**RAPPORT DE L'INSPECTION DE
L'ENVIRONNEMENT
SPÉCIALITÉ INSTALLATIONS CLASSÉES**

OBJET : Autorisation Unique en matière d'Installations Classées pour la Protection de l'Environnement
SAS PARC EOLIEN BITERNE SUD (P&T TECHNOLOGIE SAS)
Demande d'autorisation d'exploiter un parc éolien sur les communes de BROONS et YVIGNAC-LA-TOUR (22)

- N° Établissement : 55-20482
- Dossier de demande du 21 avril 2016 complété le 20 mars 2017

Le réseau hydrographique et les zones humides au sein de la zone d'étude - Zoom

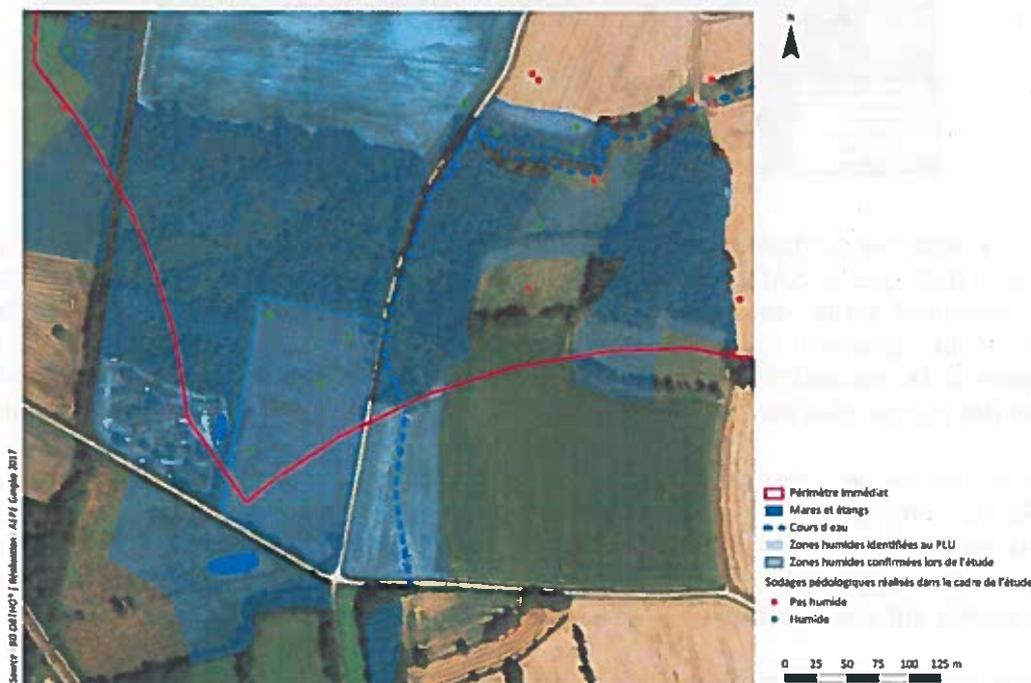
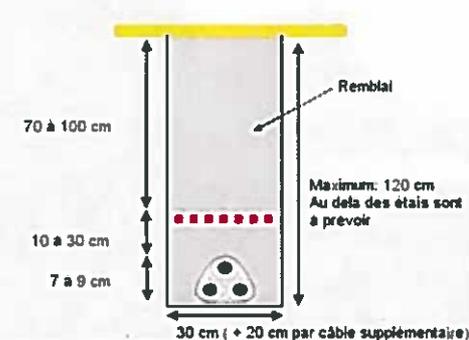
Par ailleurs, les services techniques de la Commission Locale de l'Eau ont indiqué la présence d'un cours d'eau dans l'un des deux fossés où le pétitionnaire a prévu le passage du câblage inter éolien. Ils demandaient donc au pétitionnaire d'étayer cette partie de l'étude d'impact concernant le passage du

câble afin d'indiquer s'il y avait un franchissement de ce cours d'eau ou non et quelles seraient les mesures de précaution prises.

Les compléments apportés par l'exploitant montrent que :

- les éoliennes et leur plateforme se situent en dehors des zones humides ;
- un doute subsiste quant au câblage notamment pour l'éolienne E3 et le passage du cours d'eau : le pétitionnaire indique uniquement que « la CLE a été consulté sur la compatibilité des câbles. Ainsi, afin d'éviter tout impact sur les zones humides, il est prévu au titre des mesures d'évitement, une implantation des éoliennes hors zone humide et que les chemins d'accès aux éoliennes ainsi que le réseau de câblage inter éoliennes emprunteront des chemins d'exploitation remblayés existants" (étude d'impact, page 59). Cependant, le dossier n'apporte pas d'explications concernant les méthodes de mise en oeuvre des câblages ni d'un éventuel franchissement du cours d'eau ;

De plus, l'exploitant précise que l'aire d'étude immédiate est traversée par un cours d'eau intermittent qui utilise pour partie le fossé longeant le chemin agricole. Quand il n'utilise pas le fossé parallèle, le cours d'eau s'écarte du chemin à l'est, sans jamais le franchir. Compte-tenu de son régime hydraulique faiblement courant, des très faibles pentes de la zone d'étude, le ruisseau n'a jamais été observé en charge au cours de l'étude et ne présente pas de risque de débordement.

Prises de vue sur le chemin concerné par le passage du réseau électrique inter-éolien

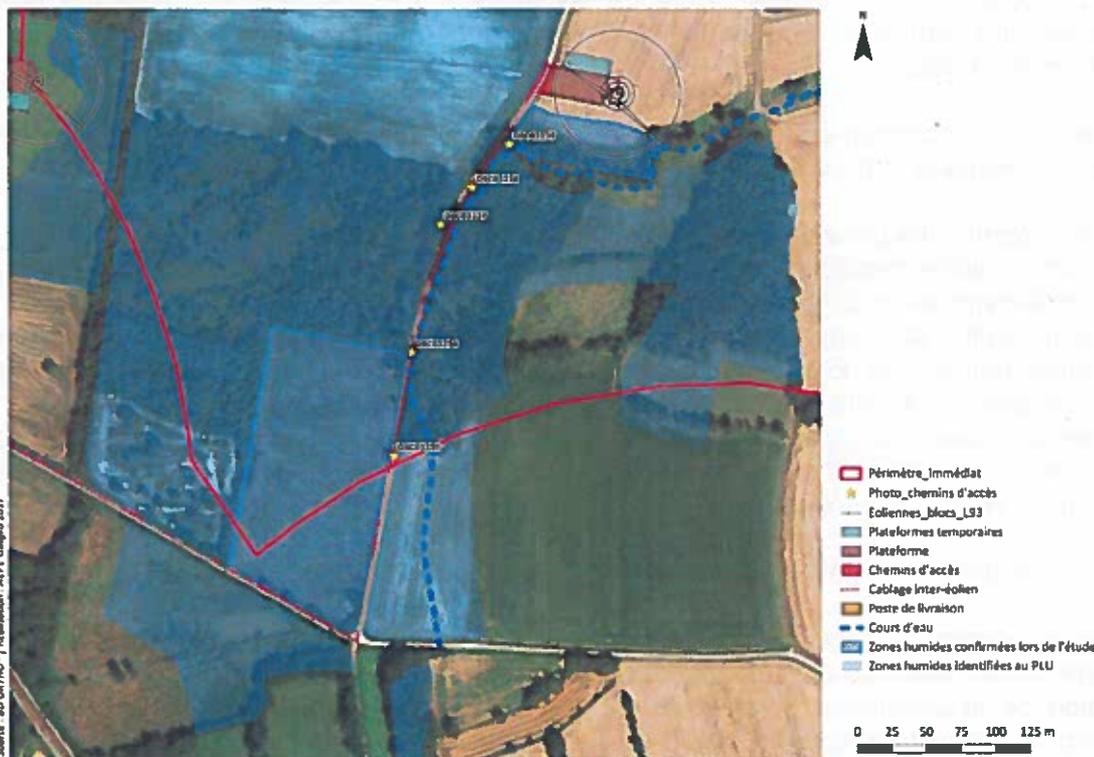
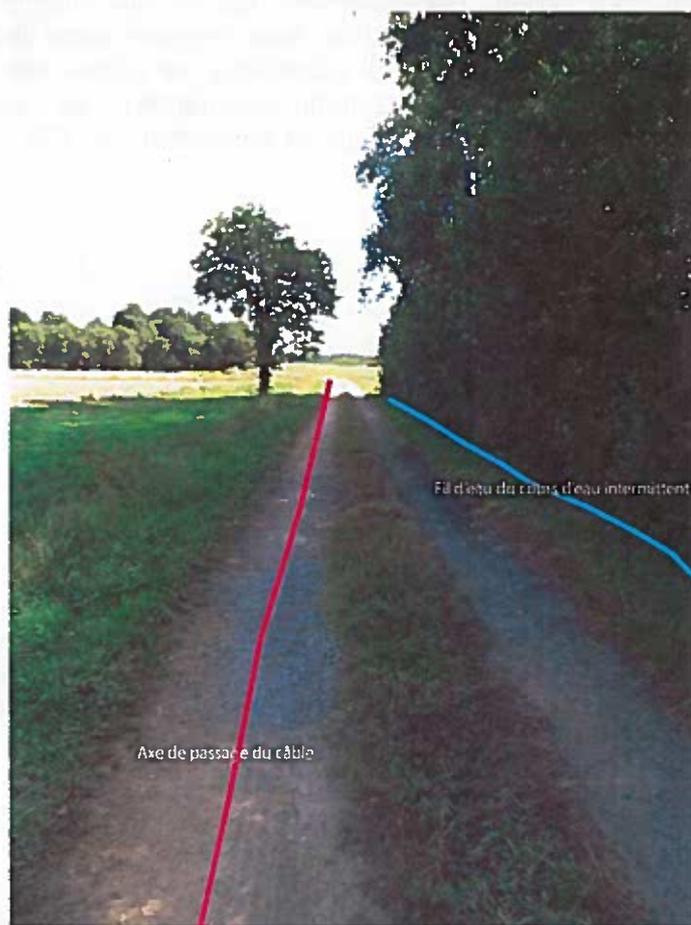
Puis le pétitionnaire complète sur les travaux de construction du réseau de câbles inter-éolien. Le chemin qui traverse le périmètre d'étude immédiat du nord au sud sera emprunté par le réseau électrique nécessaire au parc éolien. Généralement, les travaux d'aménagement commencent par l'enterrement du réseau électrique. Une tranchée sera creusée entre les machines et le poste de livraison (situé à proximité de l'éolienne E2) qui accueillera les câbles électriques de puissance et les fibres optiques (nécessaires au dispositif de contrôle commande). Les caractéristiques de la tranchée seront les suivantes : largeur d'environ 30 à 50 cm et profondeur de 100 à 120 cm. La durée de cette phase sera d'environ 1 mois.

L'exploitant précise que le tracé du réseau inter-éolien a été défini de manière à minimiser les impacts environnementaux tout en tenant compte des contraintes techniques et foncières. Les câbles inter-éoliens pourront être enfouis selon 3 technologies différentes :

Le pétitionnaire indique que pour éviter tout impact sur les zones humides et sur le cours d'eau, notamment pour le raccordement de E3, le câble sera posé dans le chemin rural, situé en dehors des milieux humides, sur le côté opposé au fossé accueillant le cours d'eau.

Figure 8 : Schéma de principe de positionnement de la tranchée de passage du câble dans le chemin

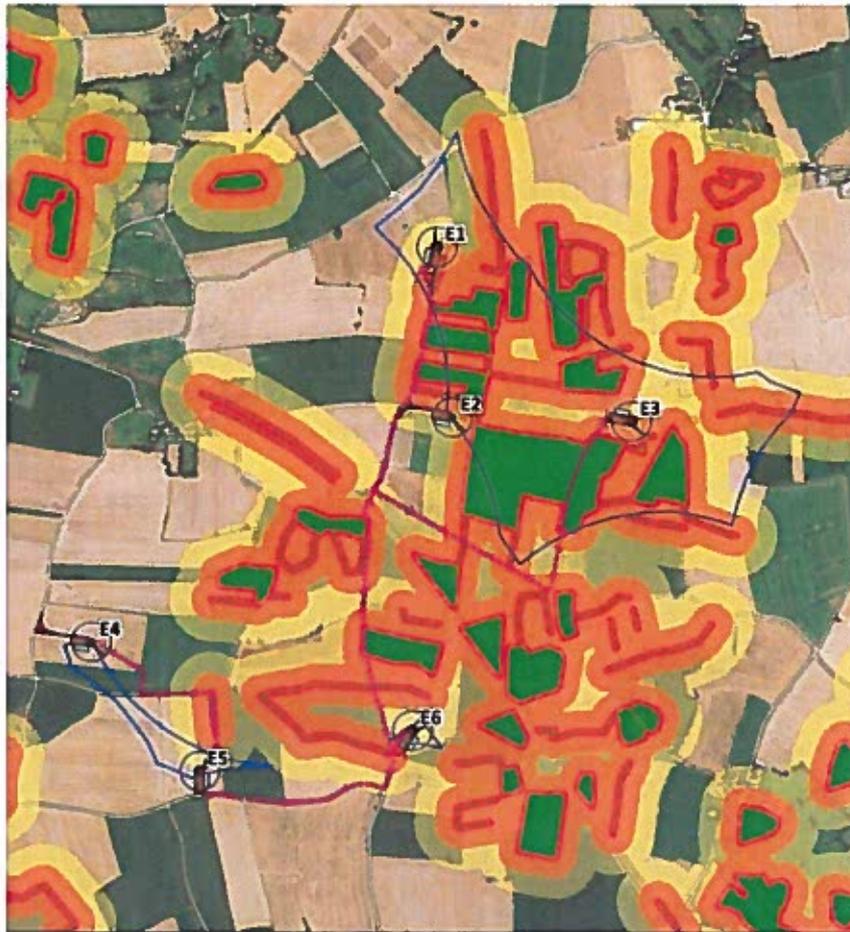
Dans le cadre de cette note complémentaire, le pétitionnaire a réinterrogé les services techniques de la CLE du SAGE « Rance, Frémur, Baie de Baussais ». Ces derniers ont confirmé que « le dossier complémentaire comprend tous les éléments techniques nécessaires pour répondre aux interrogations que la CLE avait posé. »

Dans cette note complémentaire concernant l'évitement d'impact en zones humides, déposée le 17 juillet 2017, l'exploitant montre que :

- les chemins ne peuvent pas être considérés comme des zones humides ;
- l'aire d'étude immédiate est traversée par un cours d'eau intermittent qui utilise pour partie le fossé longeant le chemin agricole ;
- pour éviter tout impact sur les zones humides et sur le cours d'eau, notamment pour le raccordement de E3, le câble sera posé dans le chemin rural, situé en dehors des milieux humides, sur le côté opposé au fossé accueillant le cours d'eau ;
- les services techniques de la CLE du SAGE « Rance, Frémur, Baie de Baussais » confirment que cette note complémentaire comprend tous les éléments techniques nécessaires pour répondre aux interrogations.
